三亚Hello Kitty 度假酒店
地下一层平面图调整对比

地下一层平面图调整内容：

酒店副楼北侧效果图调整对比

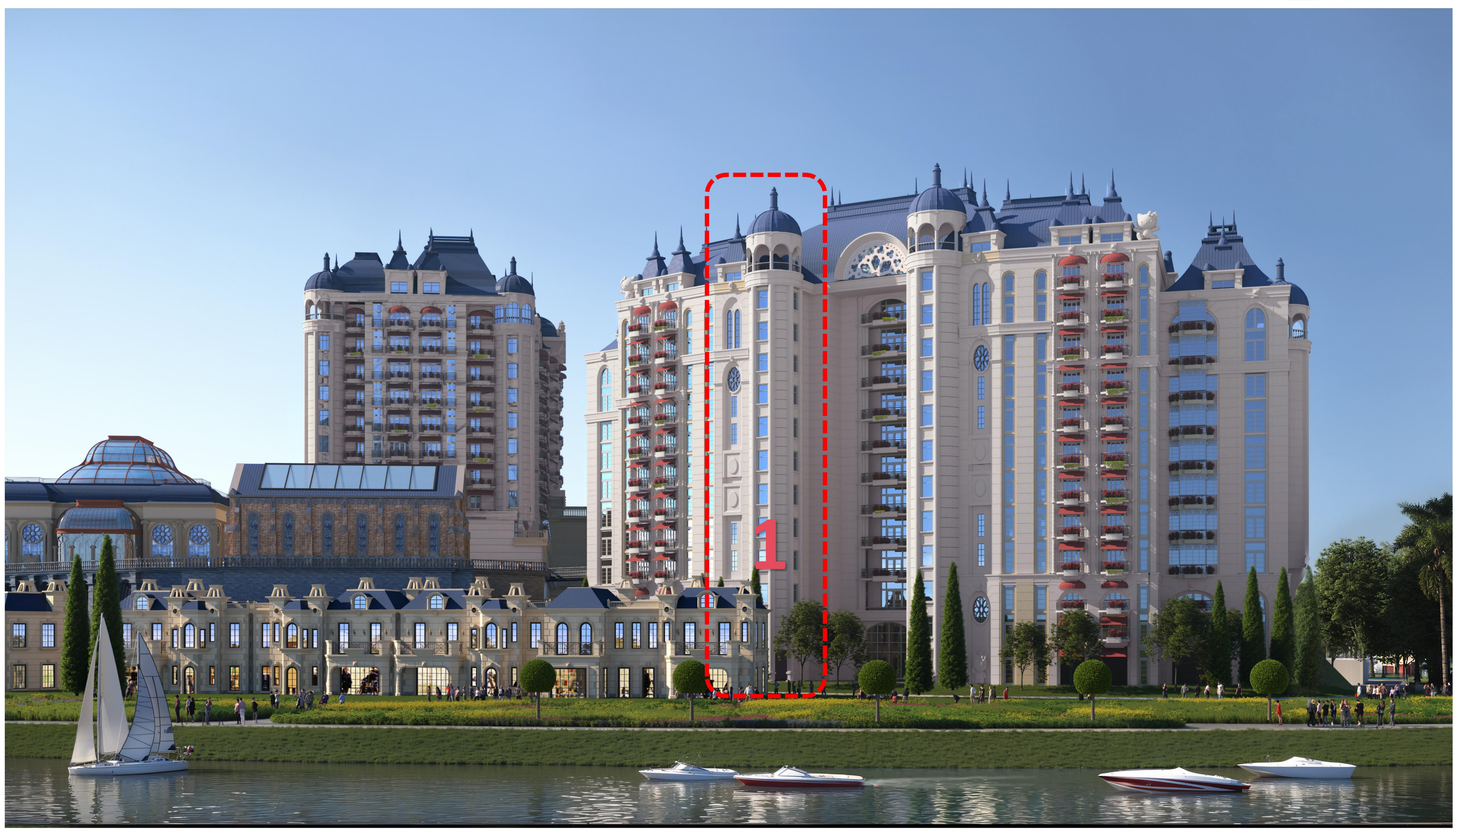
1，立面局部优化

三亚Hello Kitty 度假酒店
商业街入口效果图调整对比

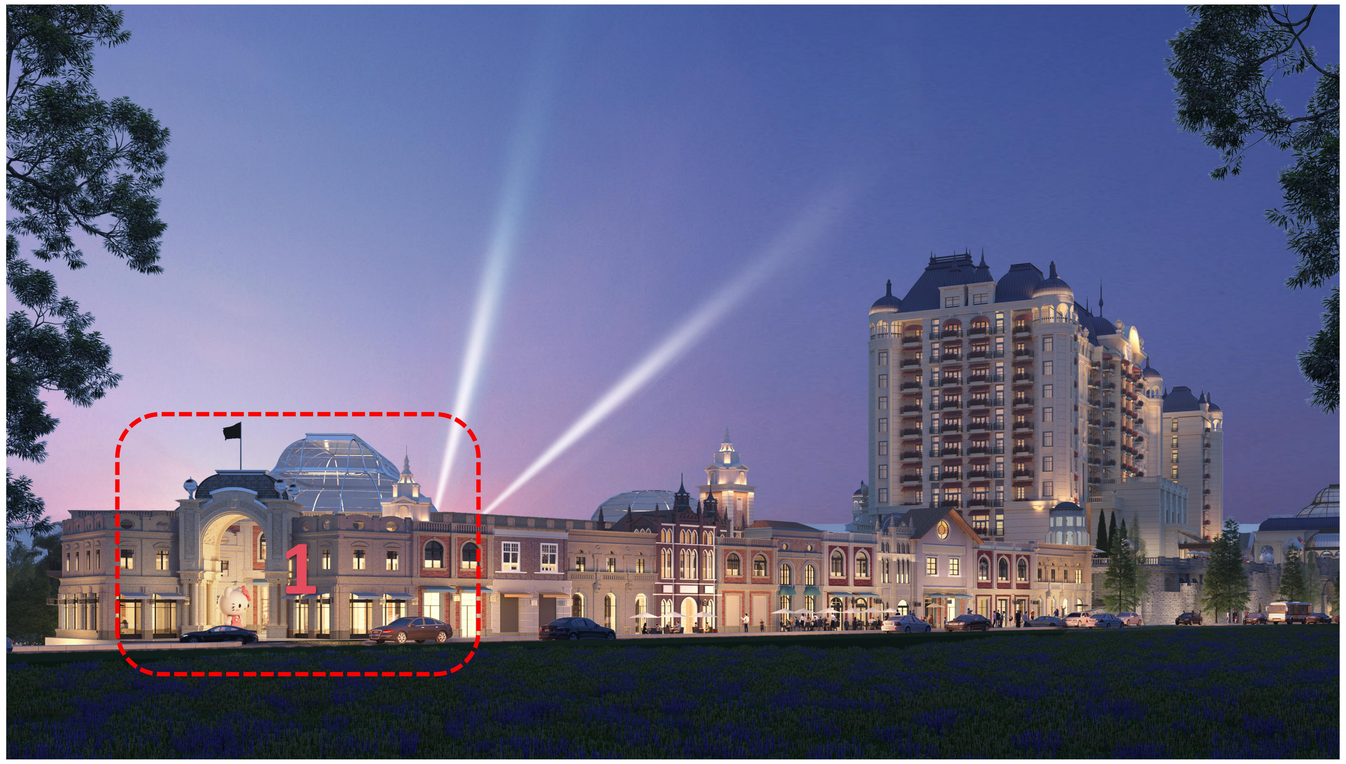
1，增加入口门楼，立面局部优化
